Instrukcji Ruchu i Eksploatacji Sieci Dystrybucyjnej (ramowa)

1. Planowana data wejścia w życie aktualizacji: 14 dni od ukazania się komunikatu OSD spółek Grupy Kapitałowej ESV zatwierdzającego Kartę Aktualizacji nr 4/2023.
2. Przyczyna aktualizacji IRiESD

Rys. 1

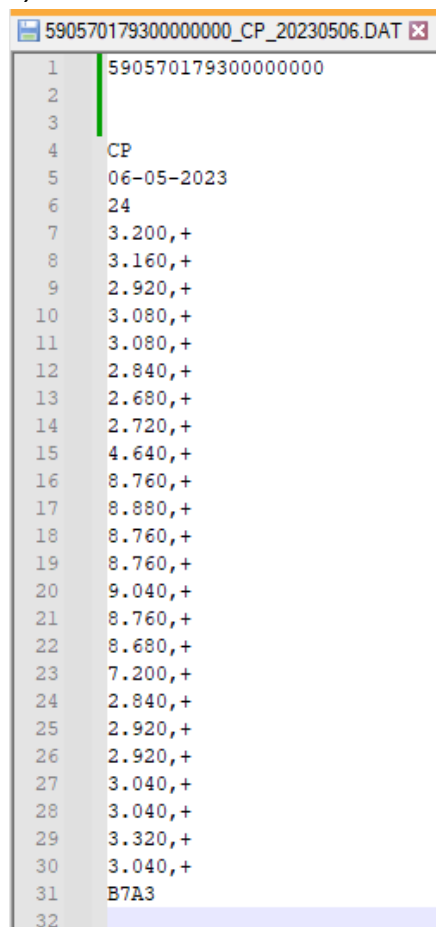
Zmienia się konfiguracja danych pomiarowych dostępnych na serwerach FTP, zgodnie z poniższym przykładem (Rys.1) oraz konfiguracja w systemie kodu PTPIREE (Rys.2).

Punkt Poboru Energii (PPE) jest najmniejszą jednostką, dla której odbywa się zbilansowanie dostaw oraz dla której może nastąpić zmiana sprzedawcy. Kod PPE jest oznaczeniem w formacie zgodnym z międzynarodowym standardem GS1/GSRN, o następującej postaci:

(590)(J1J2J3J4J5J6J7)(S1S2S3S4S5S6S7)(K)
